Spettabile **ARERA**

Oggetto: Osservazioni ANIE alla consultazione 345/2019 “Condizioni per l'erogazione dei servizi di trasmissione, distribuzione e dispacciamento all'energia elettrica prelevata per la successiva immissione in rete”

Figura 19.4 – Utente con sistema di accumulo

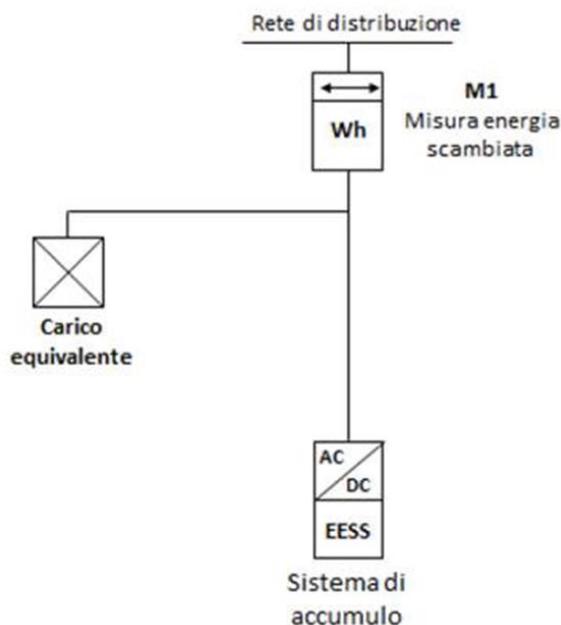
Si evidenzia che sarebbe stato opportuno rappresentare anche lo schema del sistema di accumulo collegato alla sola unità di consumo (Fig. 19.4 della CEI 0-21), configurazione corrispondente a quella descritta al punto 3.3 lettera c) del documento di consultazione e che si riporta di seguito:

Figura 1.a

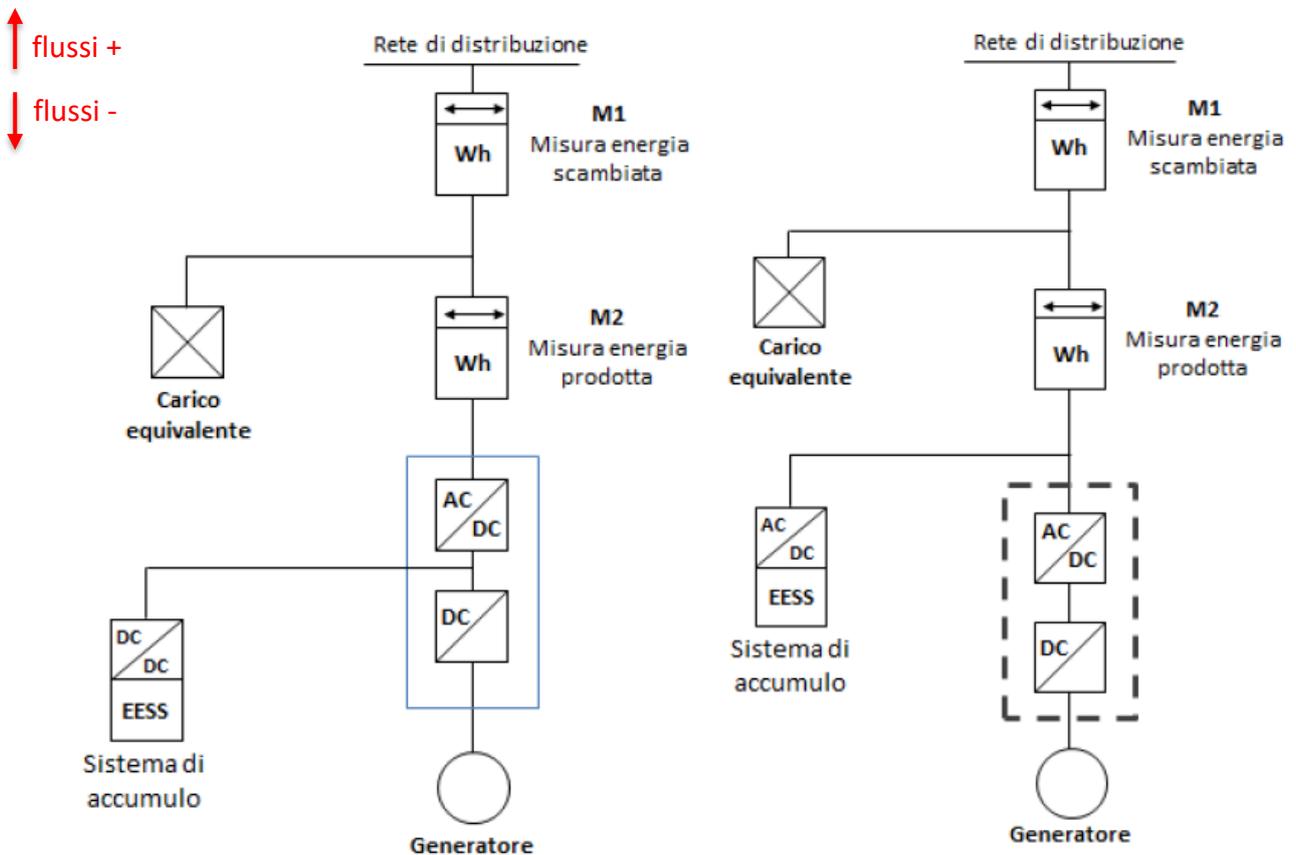
Tale configurazione corrisponde a quella del punto 3.3 del documento di consultazione:

- lettera a), se non si considerasse il carico equivalente
- lettera b), se non si considerasse il sistema di accumulo
- lettera d), così come rappresentati in figura

Nei casi a) e b) pertanto l'analisi si semplifica rispetto al caso d) e valgono comunque le considerazioni sotto riportate.

L'energia prelevata dalla rete al fine di caricare il sistema di accumulo e/o per alimentare gli ausiliari di impianto potrà essere valutata per ogni time slot come $M2_{\text{assorbita}}$, indipendentemente dallo stato del generatore e del carico equivalente.

L'energia erogata dal sistema di accumulo verso la rete può essere valutata in via semplificata come valore minimo, sul periodo di riferimento (es. un mese), tra $M1_{\text{immessa}}$ in rete e il valore di energia prelevata dalla rete calcolato al punto precedente, cioè $M2_{\text{assorbita}}$. La semplificazione proposta, pur prescindendo dai singoli flussi energetici istantanei, risulta corretta sul periodo di riferimento e costituisce un elemento abilitativo per promuovere la demand response attraverso la partecipazione dei sistemi di accumulo connessi alle reti BT/MT.

Infine, l'energia di cui al punto 3.1, ossia l'energia elettrica prelevata dalla rete e destinata ad alimentare i sistemi di accumulo ai fini della sua successiva re-immissione in rete, potrà essere determinata, ai fini dell'individuazione del volume prelevato esente da oneri, come energia erogata dal sistema di accumulo verso la rete divisa per il rendimento di round-trip di riferimento del sistema di accumulo.

In questo caso si rende necessaria l'installazione di $M2$, se assente.

Figura 2

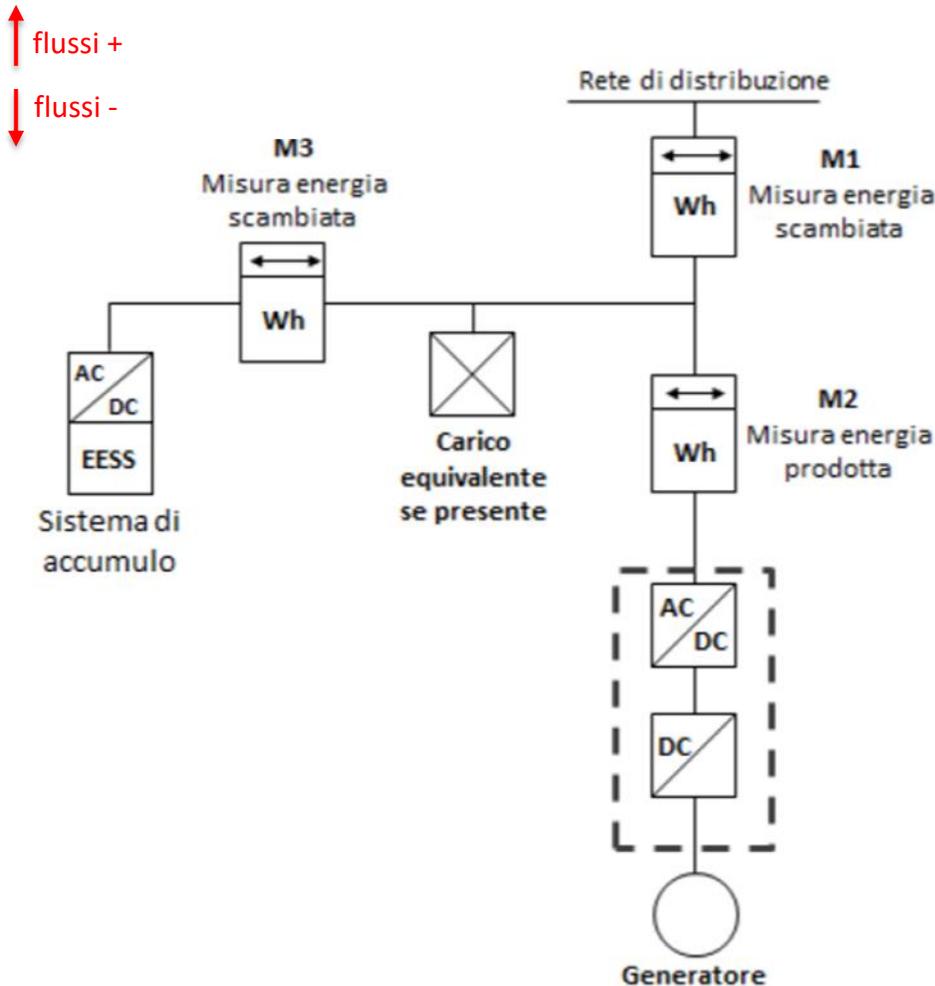
Tale configurazione corrisponde a quella del punto 3.3 del documento di consultazione:

- lettera a), se non si considerasse il carico equivalente
- lettera b), se non si considerasse il sistema di accumulo
- lettera d), così come rappresentati in figura

Nei casi a) e b) pertanto l'analisi si semplifica rispetto al caso d) e valgono comunque le considerazioni sotto riportate.

L'energia prelevata dalla rete al fine di caricare il sistema di accumulo potrà essere valutata per ogni time slot come minimo tra il valore di M1_prelevata e M3_assorbita, indipendentemente dallo stato del generatore. Questo sotto l'ipotesi che l'energia prelevata dalla rete sia utilizzata in via prioritaria per la carica del sistema di accumulo. Infatti, quando il generatore produce elettricità ed il carico equivalente (UC) è in fase di assorbimento, si considera prioritario l'autoconsumo istantaneo (in tempo reale) dal generatore verso la UC, come del resto avverrebbe in assenza del sistema di accumulo. Vengono così scorporati eventuali prelievi dalla rete e assorbiti dalla UC (si tratta quindi di un'ipotesi conservativa).

L'energia erogata dal sistema di accumulo verso la rete potrà essere valutata per ogni time slot come minimo tra il valore di M1_immessa e M3_erogata, indipendentemente dallo stato del generatore. Questo

sotto la medesima ipotesi di cui al punto precedente, ossia che quando il generatore produce elettricità ed il carico equivalente (UC) è in fase di assorbimento, si considera prioritario l'autoconsumo istantaneo (in tempo reale) dal generatore verso la UC, come del resto avverrebbe in assenza del sistema di accumulo.

Infine, l'energia di cui al punto 3.1, ossia l'energia elettrica prelevata dalla rete e destinata ad alimentare i sistemi di accumulo ai fini della sua successiva re-immissione in rete, potrà essere determinata, ai fini dell'individuazione del volume prelevato esente da oneri, come energia erogata dal sistema di accumulo verso la rete divisa per il rendimento di round-trip di riferimento del sistema di accumulo.

In questo caso si rende necessaria oltre l'installazione di M2, se assente, anche l'installazione di M3, se assente, solo se si è nella configurazione lettera d) del punto 3.3 del documento di consultazione.

Figura 19.4 – Utente con sistema di accumulo

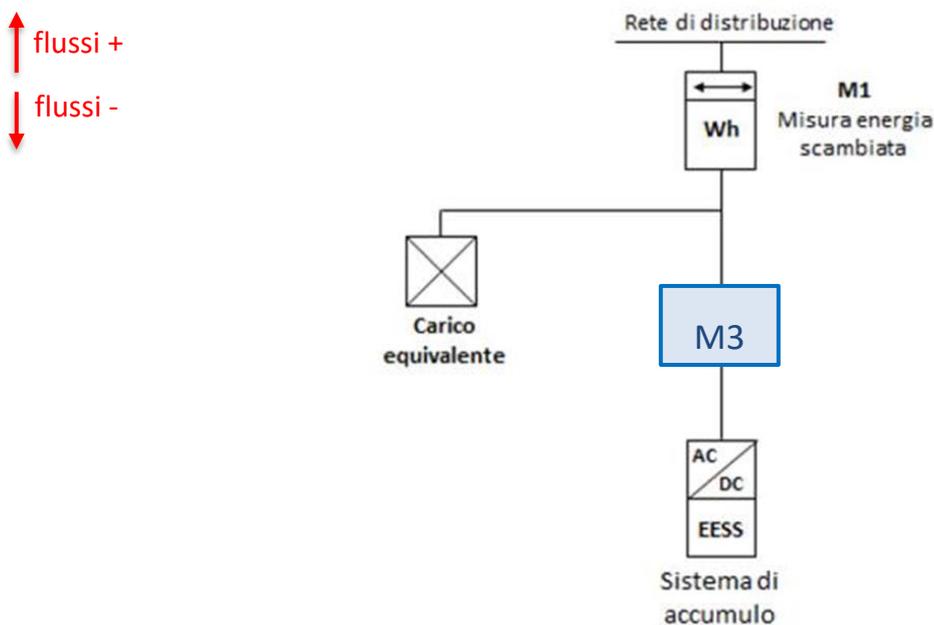
Tale configurazione corrisponde a quella del punto 3.3 lettera c) del documento di consultazione.

Anche in questo caso si presenta una problematica analoga rispetto quanto descritto ai paragrafi precedenti, rendendo necessaria l'installazione di M3 come riportato in figura. Si potrà così procedere come segue.

L'energia prelevata dalla rete al fine di caricare il sistema di accumulo corrisponde a quanto misurato da M3 in assorbimento.

L'energia erogata dal sistema di accumulo verso la rete potrà essere valutata per ogni time slot come minimo tra il valore di M1_immessa e M3_erogata, indipendentemente dallo stato del carico.

Infine, l'energia di cui al punto 3.1, ossia l'energia elettrica prelevata dalla rete e destinata ad alimentare i sistemi di accumulo ai fini della sua successiva re-immissione in rete, potrà essere posta pari all'energia erogata dal sistema di accumulo verso la rete diviso il rendimento di roundtrip dell'accumulo. Nel caso in esame, in luogo dell'adozione di un valore standard, detto rendimento potrà essere calcolato sul periodo di riferimento (es. un mese) come la sommatoria dei flussi negativi diviso la sommatoria dei flussi positivi misurati da M3.
